Projekt „ ÚSTÍ NAD ORLICÍ – KANALIZACE A ČOV “			
Změnový list		ZL č. 1A-39	
Část A: OZNÁMENÍ ZMĚNY			
Komu:	TEPVOS, spol. s r.o.	Datum: 22.8.2012	
Odesláno/	předáno:		
Stavební objekt (provozní soubor):		SO 1.10 – Stoky N-23, N-24, N-26, V-1	
Odkazy:	na specifikaci:		
	na výkresy:	Projektová dokumentace změny - RDS	
	na rozp. podklady:	Výkaz výměr změny	
	na jinou část smlouvy:		
ZMĚNA – popis změny: Popis změny: SO 1.10 – Stoky N-23, N-24, N-26, V-1 – z důvodu skutečné hloubky přípojky od č.p. 386 bylo nutné zahĺoubení stoky N-23 v celé délce od šachty N80 do N82 a stoky V-2 v úseku N81 do – V10. Součástí oznámení změny je: 1) Zápis v DVMP 2) Stanovisko projektanta 3) Zákres změn do PD 4) Propočet nejvyššího cenového dopadu změny = plus 4 713,87 Kč bez DPH			
Oznámení vydává: Sdružení „ Ústí nad Orlicí – kanalizace a ČOV “			
Potvrzením oznámení změny uděluje objednatel pokyn pro fyzické provedení změny.

**Věc : Ústí nad Orlicí – kanalizace a ČOV
1A – Ústí nad Orlicí - kanalizace
Stanovisko projektanta k ZL1A-39
SO 1.10 – Stoka N-23, V-2**

PODÉLNÝ PROFIL STOKY N-23

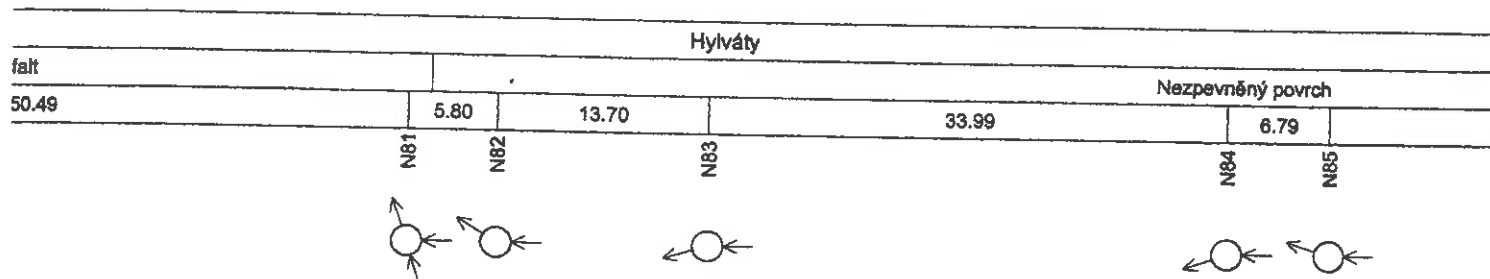
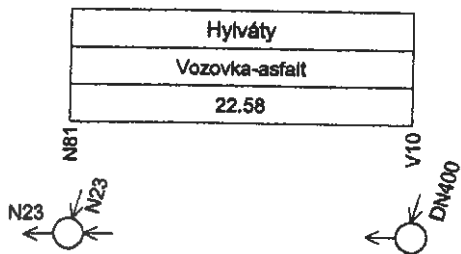
V době zpracování ZDS nebyla známa hloubka přípojky z domu č.p. 386. Na základě dodatečně provedeného průzkumu přípojek, který byl prováděn po zpracování ZDS, bylo zjištěno, že přípojka je uložena hlouběji než se předpokládalo při zpracování ZDS. Aby bylo možné přípojku přepojit na navrhovanou stoku, bude potřeba stoku zahлубit v celé délce a to v začáteční šachtě o 12cm a v koncové šachtě o 35cm. Vzhledem k tomu, že stoka V-2 je napojena na stoku N-23 bude nutno zahлубit i stoku N-23 v úseku mezi šachtami N80-N82.

ZMĚNA – popis změny a zdůvodnění změny:**Důvod změny:** Změna RDS**Popis změny:** SO 1.10 – Stoky N-23, N-24, N-26, V-1 – z důvodu skutečné hloubky přípojky od č.p. 386 bylo provedeno zahloubení stoky V2 v celé délce a stoky N23 v úseku N78-N80.
